## Vysvětlení zadávací dokumentace č. 2

### Město Luby

### Rekonstrukce a půdní vestavba objektu Základní umělecké školy města Luby

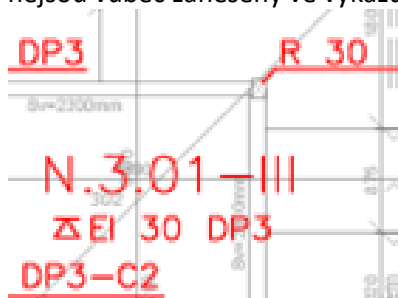
- 1) Technická zpráva na straně 6 uvádí jako izolaci Unirol Profi (lamda 0,033) tloušťka 300 mm, ale výkaz výměr udává izolaci tloušťky 200 mm (lamda 0,038-39).
- 2) Není technicky proveditelné montovat difuzní fólii ze spodu a objíždět veškeré tesařské prvky.
- 3) Ve skladbě N3 a N4 je chybně provedená parozábrana na tepelné izolaci. Bez pomocné konstrukce z latí nelze provést, protože parozábranu není jak uchytit.

<b>N3</b>	PAROPROPUSTNÁ FÓLIE	
	TEPELNÁ IZOLACE Z MINERÁLNÍ VLNY	300 mm
	PAROTĚSNÁ FÓLIE	
	KOVOVÝ ROZNAŠECÍ EOŠT PODHLEDU	80 mm
	PODHLED Z SDK DESEK	15 mm
	SÁDROVÁ STĚRKA, MALBA	5 mm
		-----
		320 mm

<b>N4</b>	FALCOVANÝ PLECH	5 mm
	LEPENKA A400H	
	DŘEVĚNÉ POBITÍ	25 mm
	DŘEVĚNÉ KROKVE	140 mm
	PAROPROPUSTNÁ FÓLIE	
	TEPELNÁ IZOLACE Z MINERÁLNÍ VLNY	300 mm
	PAROTĚSNÁ FÓLIE	
	KOVOVÝ ROZNAŠECÍ EOŠT PODHLEDU	80 mm
	PODHLED Z SDK DESEK	15 mm
	SÁDROVÁ STĚRKA, MALBA	5 mm
		-----
		350 mm

- 1) Rozpor v izolaci je opraven ve výkazu výměr, který je přílohou č. 1 tohoto vysvětlení zadávací dokumentace.
- 2) Není důvod proč by nebylo technicky možné instalovat paropropustnou fólii pod dřevěné pobití krovu a provést „obalení“ dřevěných prvků z vnitřní strany tak, aby instalovaná minerální vlna byla ze strany stávajících prvků krovu a střešního pláště oddělena. Jedná se o standardní provedení a postup při provádění dodatečného zateplení podkrovních prostor. Montážní návod je volně přístupný na stránkách výrobců minerálních vln.

- 3) Na tepelné izolaci je ze strany „venkovního“ prostoru uvedena paropropustná fólie a na straně interiéru před zakrytím podhledu uvedena parotěsná zábrana. Jedná se o standardní typové řešení. Pomocné dřevěné konstrukce nejsou definované samostatnou položkou ve výkazu výměr. Pomocné konstrukce je třeba zohlednit v rámci položek, které ve výkazu výměr jsou.

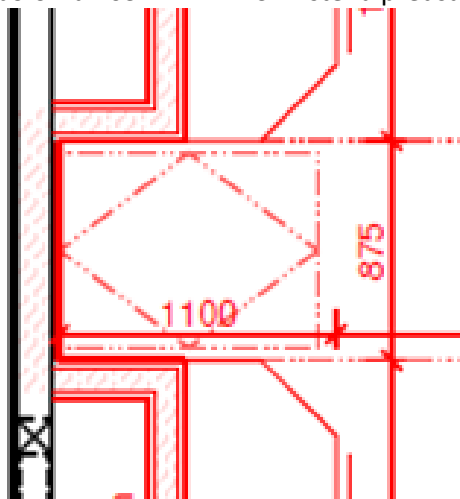
- 6) Dle půdorysu je zřejmé, že některé příčky se budou zalamovat. Tudíž ve výkazu výměr chybí položka 763121712 – SDK stěna předsazená zalomení.

- 6) Doplněno do výkazu výměr, který je přílohou č. 1 tohoto vysvětlení zadávací dokumentace.

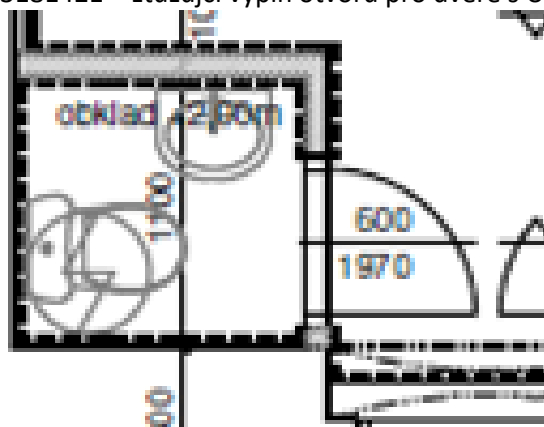
- 7) Dále je z půdorysů zřejmé, že v SDK příčce budou dveře. A tak chybí ve výkazu výměr položka 763181421 – ztužující výplň otvoru pro dveře s UA a UW profilem pro příčky přes 2,80 do 3,25.

- 7) Ztužující profil se do příčky instaluje v případě, že instalované dvevní křídlo váží nad 25kg. Dvevní křídlo šíře 600mm bude mít váhu cca 15kg a není tedy nutné ztužující profil použít.
